beim Austausch der hier aufgeführten GROTHE-Produkte beachten Sie bitte die folgenden Installationshinweise, die die neuen und alten Klemmenbezeichnungen gegenüberstellen.

**alte GROTHE-Bezeichnung:**

**Ersatzartikel:**

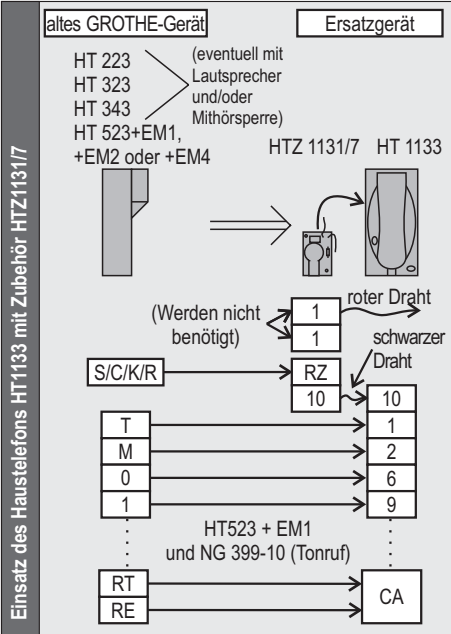
Türlautsprecher TL290-12, TL290 und TL2690 wird ersetzt durch  
Netzgerät NG229, NG299, NG329 und NG399 wird ersetzt durch  
Haustelefon HT223, HT323, HT343 und HT523+EM... wird ersetzt durch

TL5150/53 (Art-Nr. 74301)  
NG786/399 (Art-Nr. 74169)  
HT1133 (Art-Nr. 74329)  
mit Zubehör HTZ1131/7 (Art-Nr. 74165)

Einbau des Zubehörs HTZ1131/7 in das Haustelefon HT1133

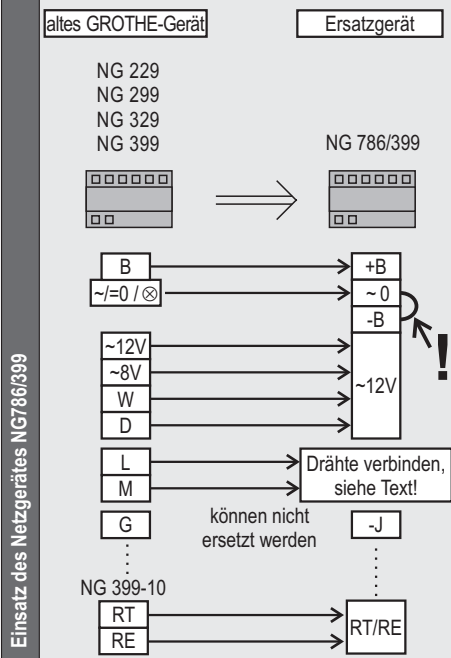
**STANDARD-ANLAGE** (mit NG229, NG299, NG329 und NG399)  
Bei Standard-Anlagen mit wechsellspannungsbetriebenen Signalgebern (Summer oder Klingel) kann das Haustelefon HT1133 mit Zubehör HTZ1131/7 eingesetzt werden. Eine Rufunterscheidung ist gegebenenfalls mit einem externen Signalgeber zu realisieren.

**TONRUF-ANLAGE** (mit NG399-10)  
Bei Anlagen mit Tonruf kann der Tonruf im Haustelefon HT1133 wiedergegeben werden. Eine Rufunterscheidung (Tür-Tonruf oder Etagen-Tonruf) ist bei Einsatz des NG399-10 weiterhin möglich (Kein Zubehör HTZ1131/7 erforderlich). Die gleichzeitige Betätigung des Tür- und Etagertastens soll vermieden werden.

**MITHÖRGESPERRTE GONGRUF-ANLAGE** (mit NG299-34 oder NG399-34)  
Bei Anlagen mit Gongruf und/oder Mithörsperre sind ebenfalls Haustelefon HT1133 und Zubehör HTZ1131/7 einsetzbar. Dadurch ist allerdings keine Gongruf- und Mithörsperren-Funktion im ausgetauschten Haustelefon mehr möglich. Hier wird die Signalisation über das eingebaute Zubehör HTZ1131/7 (Summer) realisiert.

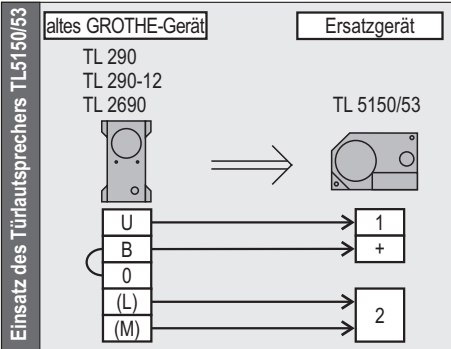
Das Netzgerät NG786/399 verfügt wie die meisten GROTHE-Sprechanlagen über eine Wechsellspannung von ~12V und eine Gleichspannung von =8V. Hiermit lassen sich fast alle GROTHE-Standard-Sprechanlagen betreiben.

**STANDARD-ANLAGE** (mit NG229, NG299, NG329 und NG399)  
Bei Standard-Anlagen mit wechsellspannungsbetriebenen Signalgebern (Summer oder Klingel) kann das Netzgerät NG786/399 laut nebenstehender Beschreibung eingesetzt werden.

**TONRUF-ANLAGE** (mit NG399-10)  
Bei Anlagen mit Tonruf wird der Tonruf vom Netzgerät NG786/399 unterstützt. Eine Rufunterscheidung (Tür-Tonruf oder Etagen-Tonruf) ist gegebenenfalls mit einem externen Signalgeber in den Wohnungen zu realisieren.

**MITHÖRGESPERRTE GONGRUF-ANLAGE** (mit NG299-34 oder NG399-34)  
Bei Anlagen mit Gongruf und/oder Mithörsperre (MHS) ist das Netzgerät NG786/399 nur bedingt einsetzbar, da diese Funktionen nicht unterstützt werden. Bei Anlagen mit Mithörsperre und Summer/Klingel werden die MHS zwar zugeschaltet, aber nicht mehr abgeschaltet. Daher ist die Anzahl der im System befindlichen MHS zu begrenzen. Der Gongruf kann generell nicht wiedergegeben werden, daher ist es notwendig, die Signalisation komplett über separate Signalgeber zu realisieren. Das Zubehör HTZ1131/7 kann hierfür auch in GROTHE Haustelefonen als Summer eingesetzt werden. Dazu die Rufleitung auf Klemme "RZ" des HTZ1131/7 klemmen und den Anschlussdraht "10" auf Masseklemme "0" des Haustelefons.
